Salto, 24 de junio de 2022.

EXP. Nº 20208/2022

Con respecto a la Licitación Abreviada para la “CONTRATACIÒN DE CONSULTORÌA DE INGENIERÌA Y ARQUITECTURA PARA EL PROYECTO DE MEJORAMIENTO DE BARRIOS DE ZONA ESTE DE LA CIUDAD DE SALTO” tramitada según Expediente Nº 20208/2022 se notifica a Ud. las siguientes aclaraciones al Pliego de condiciones:

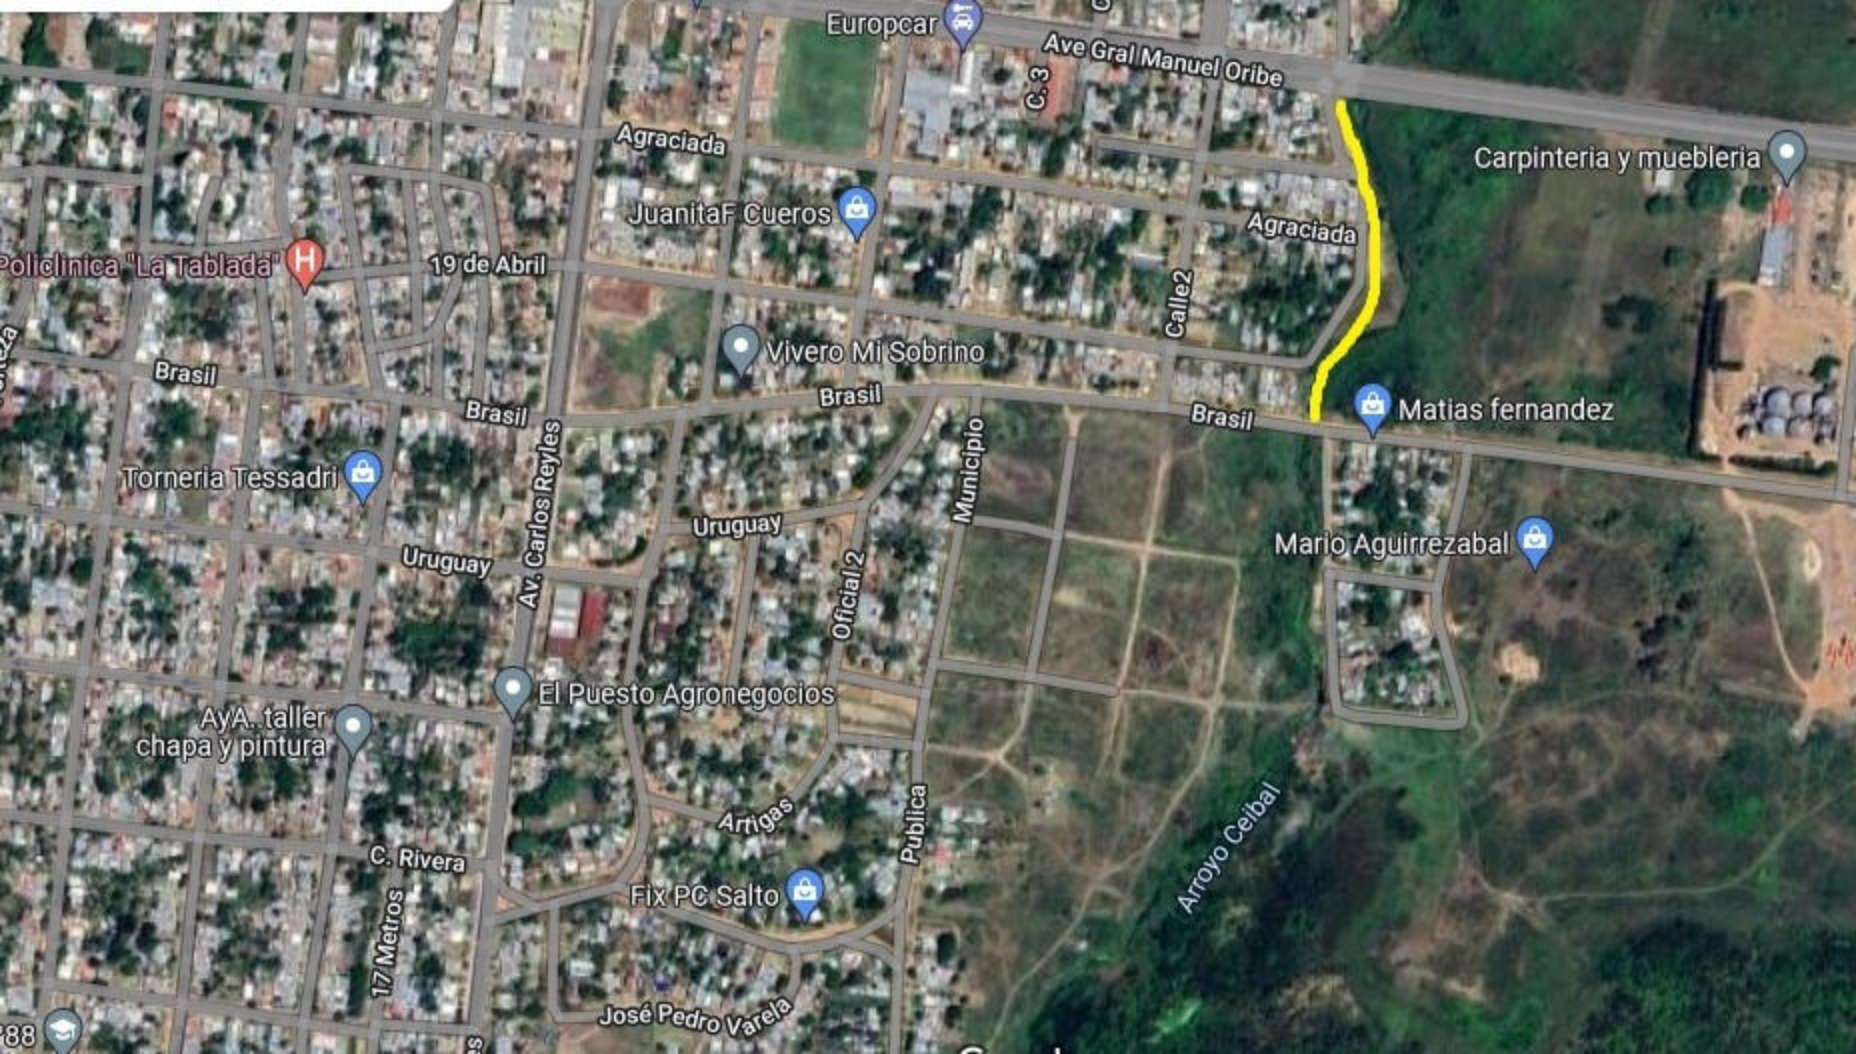
**Pregunta 12:** **En el pliego se menciona “Consolidación ambiental y estructural de márgenes arroyo”. ¿Se cuenta con un estudio del cauce para poder analizar las márgenes y evaluar la estructura a requerir? ¿cuáles serían los límites de la consolidación?**

**Respuesta 12:** *Se agrega plano con indicación. La margen a consolidar es la que esta el borde mas urbano actualmente y es la que se ubica entre Manuel Oribe y Calle Brasil. Y existe un plaza de juegos etc. La idea es consolidar como área recreativa toda esa área marcada en amarillo.*

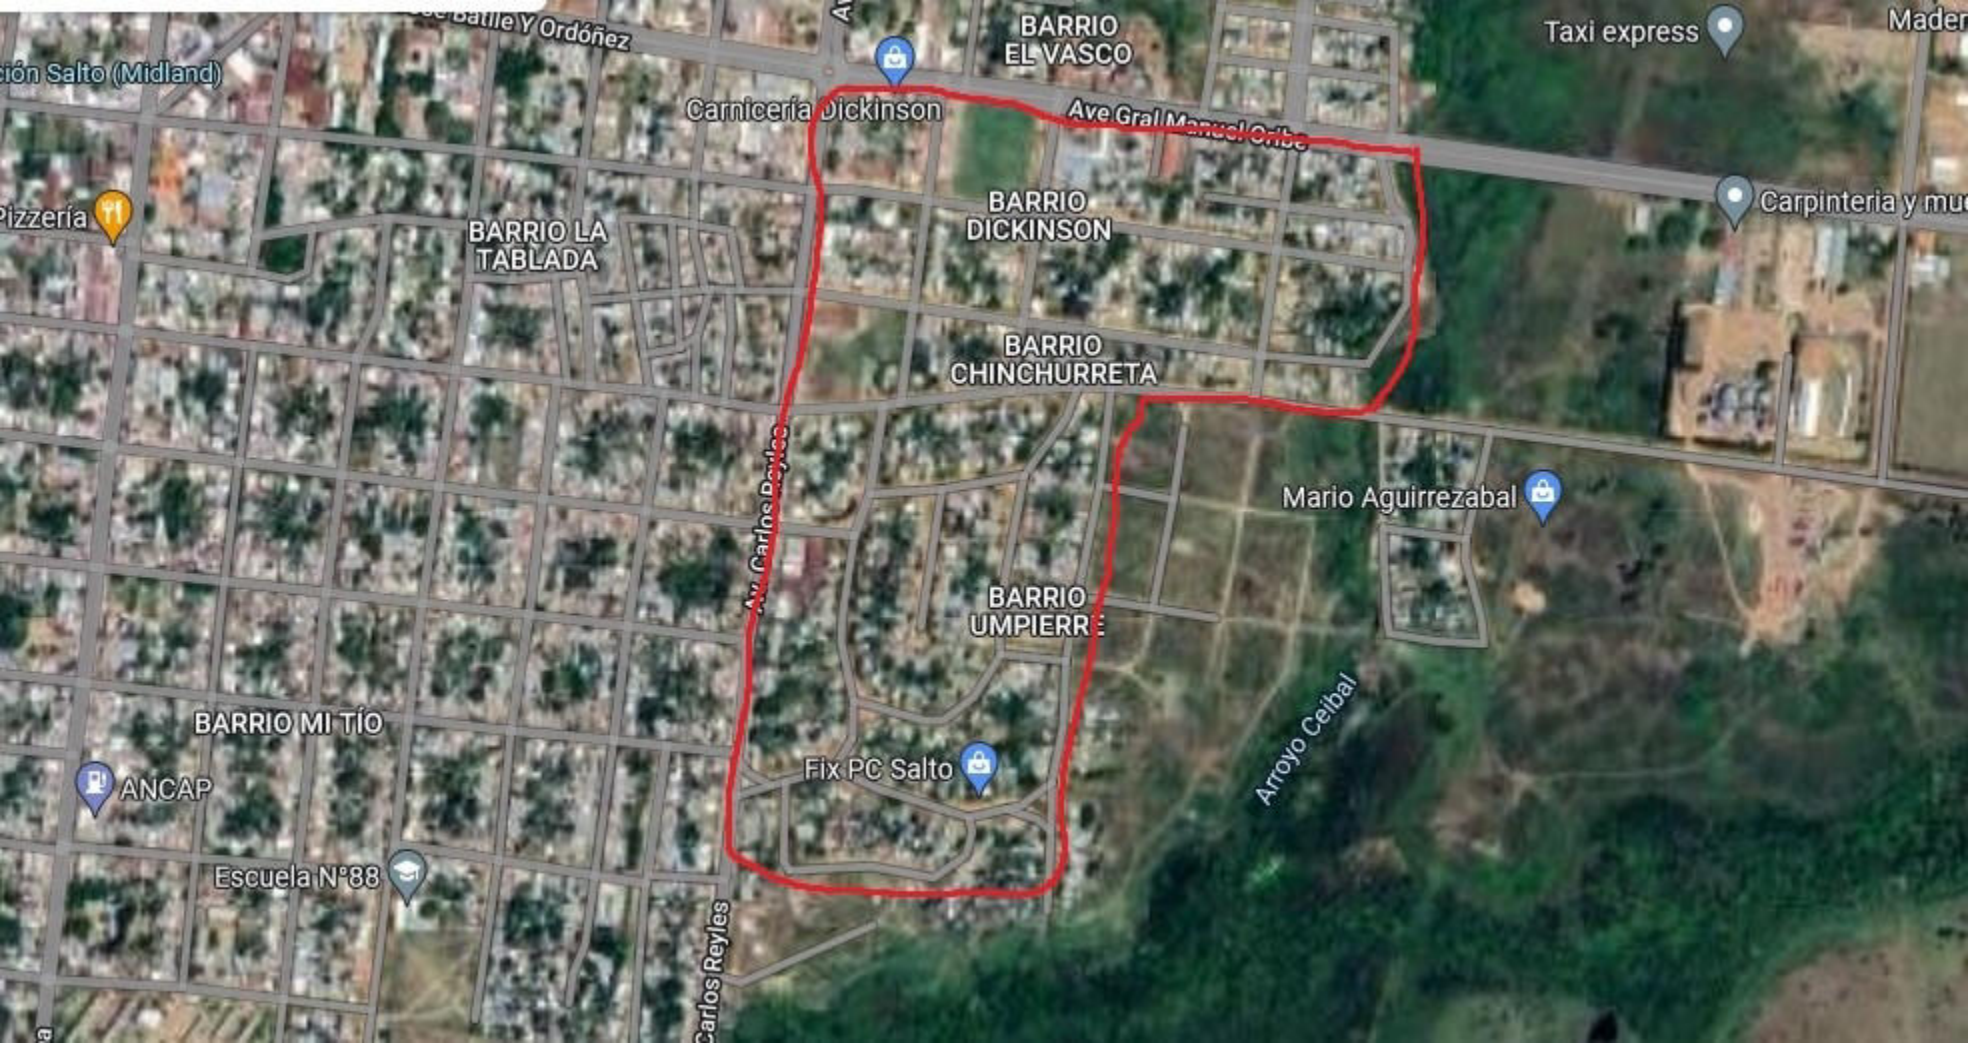
**Pregunta 3: Se consulta si se cuenta con un plano de la zona de intervención**

**Respuesta 3:** *Se adjunta plano marcando zona de intervención*
